Svar på søknad om tilbygg til fritidsbolig 216/168 Spornesveien 23 - Arendal kommune- Raet NP

Utvalg	Utvalgssak	Møtedato
AU i nasjonalparkstyret for Raet	17/21	20.07.2021

Søknad om tilbygg til fritidsbolig 216/168 Spornesveien 23 - Arendal kommune- Raet NP

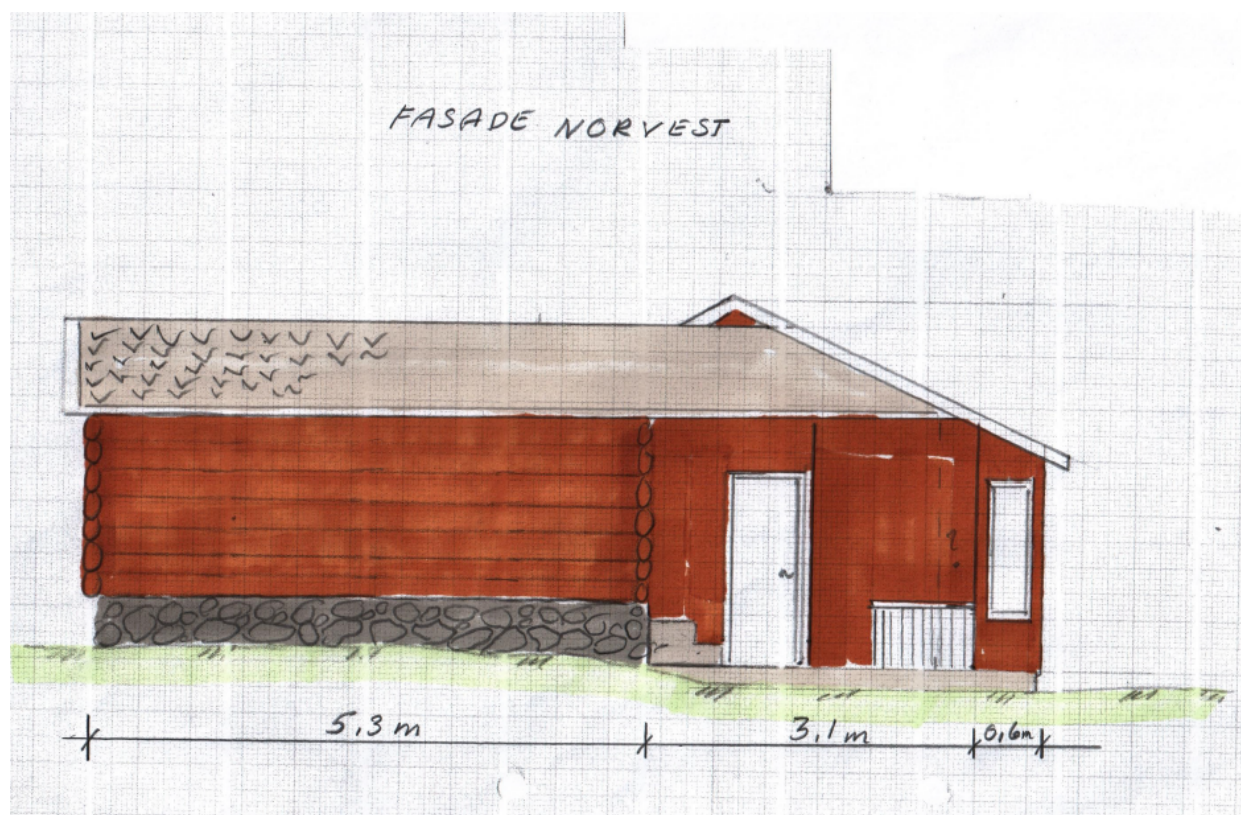
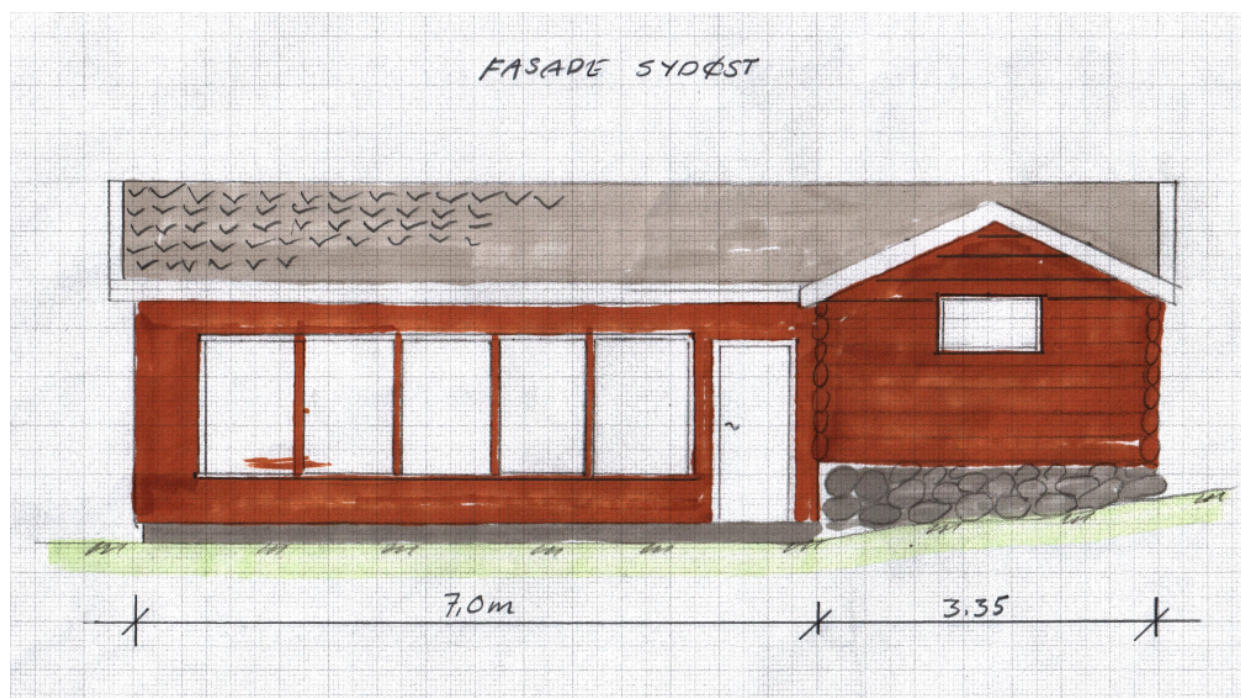
Det omsøkte tilbygget er på 45 m². Tilbygget vil, ifølge søker, ikke ta utsikt fra naboer, ikke være eksponert fra sjøen, og samler bygningsmassen uten sjenanse for allmenn ferdsel. De får en skjermet sitteplass i vinkelen mellom tilbygg og eksisterende fritidsbolig.

Det omsøkte tiltaket faller inn under §3 4.ledd a) og eiendommens FBA er 33 m². Retningslinjene angir at man kan søke om en utvidelse på ca 25 m². Det omsøkte tiltaket er på 45 m².

Tilbygg bidrar til en bit-for-bit nedbygging av nasjonalparken og kan påvirke landskap, friluftsliv, geologi, naturmiljø m.fl. Retningslinjene er vedtatt for å avgrense denne nedbyggingen, men hvert enkelt tiltak skal vurderes separat. På denne eiendommen er tilbygget i tråd med eksisterende byggestil, men det skal ikke fjernes annet nedbygd areal som en del av søknaden. Det er en noe opparbeidet naturtomt der det er gjort vedtak om innføring av VA-anlegg i forbindelse med en samlet søknad til hyttene i området. Det er heller ingen turstier som krysser eiendommen og den er ikke synlig fra sjøsiden. Det er forvalters vurdering at 45 m² er utenfor handlingsrommet i retningslinjene, men vurdert opp mot at fritidsboligen har et lavt FBA så bør det vurderes å gi tillatelse til et tilbygg som er noe mindre enn omsøkt.

- Det kan bygges ut et tilbygg som øker FBA med mellom 25 og 30 m2 på sørsiden av eksisterende fritidsbolig. Ny tegninger som viser ny utforming skal sendes inn til forvalter.
- Grunnarbeider skal utformes med enten ringmur eller plate støpt på morenemasser. Det tillates ikke graving uten avklaring med forvalter i forkant.
- Det skal benyttes panel/kledning og tak som passer til fritidsbolig/bod for øvrig.
- Mønehøyde skal ikke overstige den som er på eksisterende fritidsbolig
- Alt avfall skal fjernes fra nasjonalparken og leveres på egnet avfallsmottak.
